柏崎刈羽原子力発電所 6号及び7号炉

重大事故等対策の有効性評価について
(補足説明資料)

柏崎刈羽原子力発電所6/7号炉 指摘事項に対する回答リスト(有効性評価)

87. 高温環境下での逃がし安全弁の開保持機能維持について

図 1a SRV 構造図(断面図)

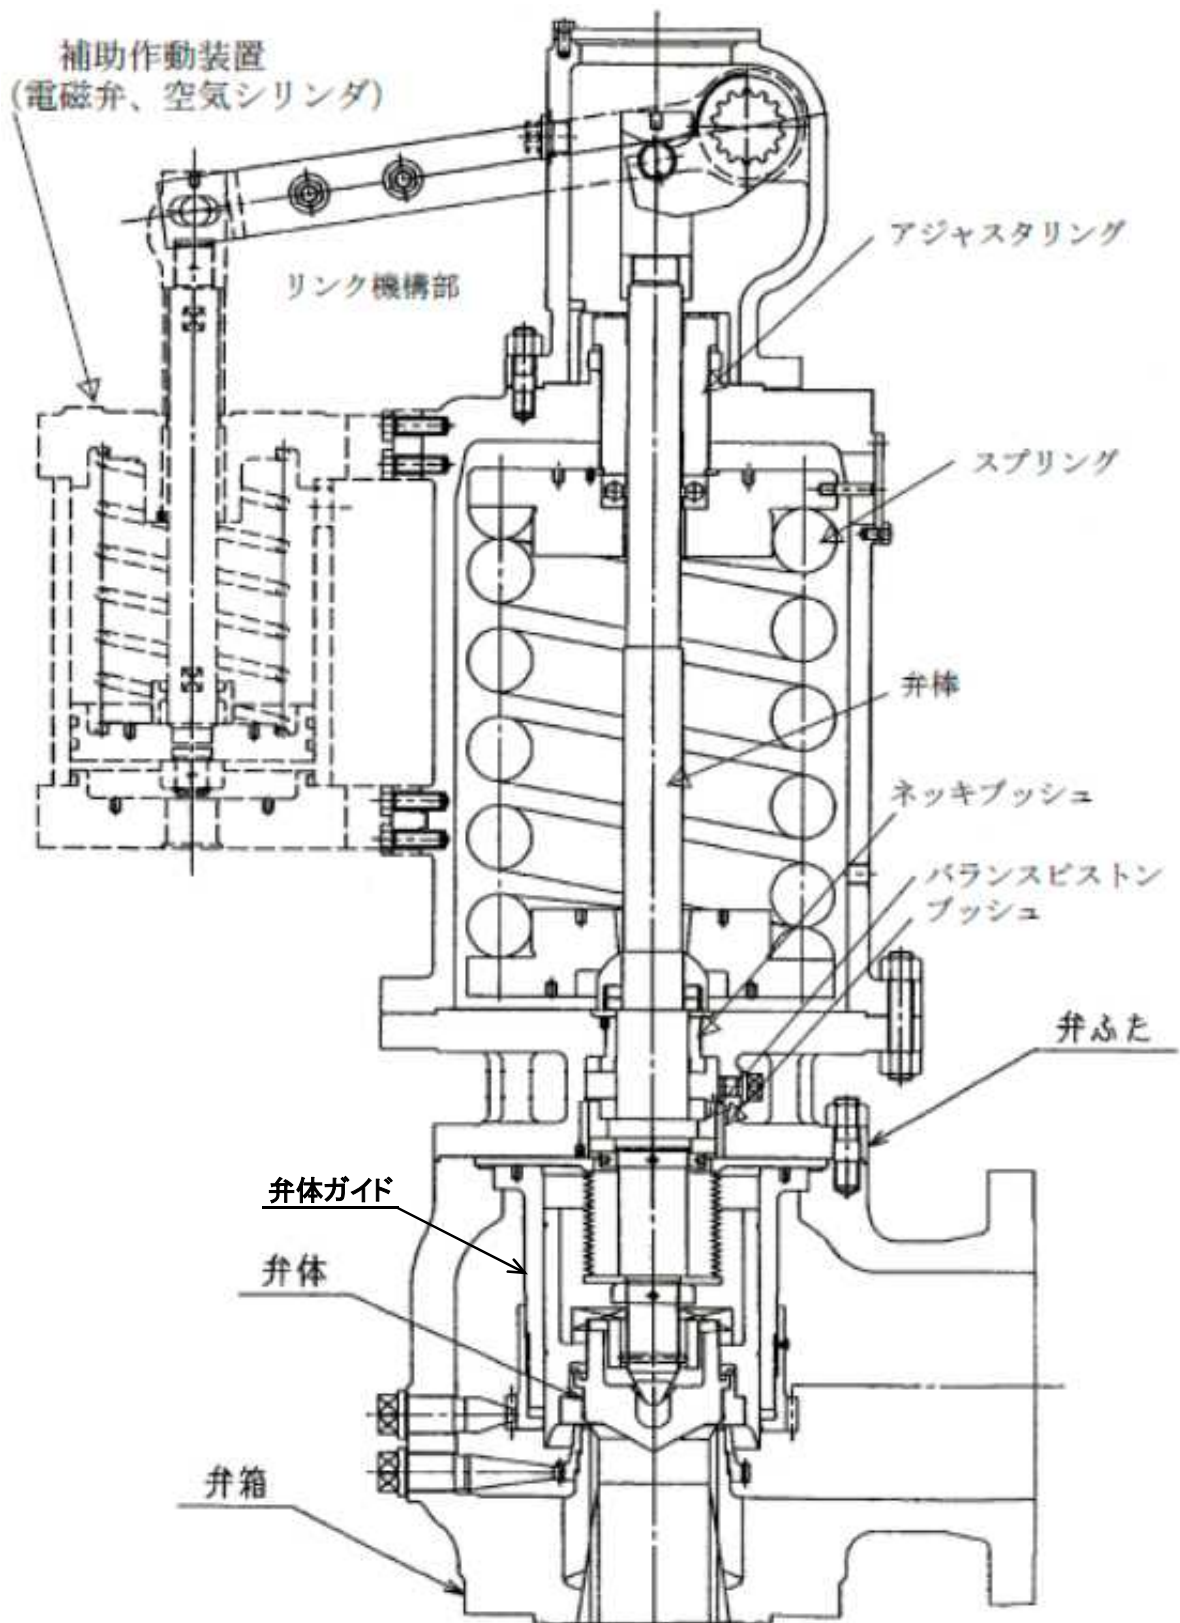
No.	指摘場所	開催年月日	種別	指摘内容	ご指摘に対する回答, 対応する資料, 備考等
審査-350	自社 審査会 合	2015/9/15	DCH	SRVの機能維持を示す試験について説明すること。	補足説明資料「87. 高温環境下での逃がし安全弁の開保持機能維持について」参照

図1に示す通り、SRVは本体部と補助作動装置から構成されている。「4. 本体部の温度上昇による影響」に示す通り、本体部では温度上昇は問題にならないが、補助作動装置の温度が上昇すると、電磁弁又はピストンのシール部が熱によって損傷し、SRVの機能維持に影響を及ぼす恐れがある。

閉状態の SRV が強制開するためには、補助作動装置の駆動力が SRV 本体の抵抗力を上回る必要がある。SRV 本体の抵抗力に対する温度上昇の影響は表 3 のとおり、いずれも温度上昇によって抵抗力が低下するよう設計上配慮されており、温度上昇が強制開の妨げとなることはない。
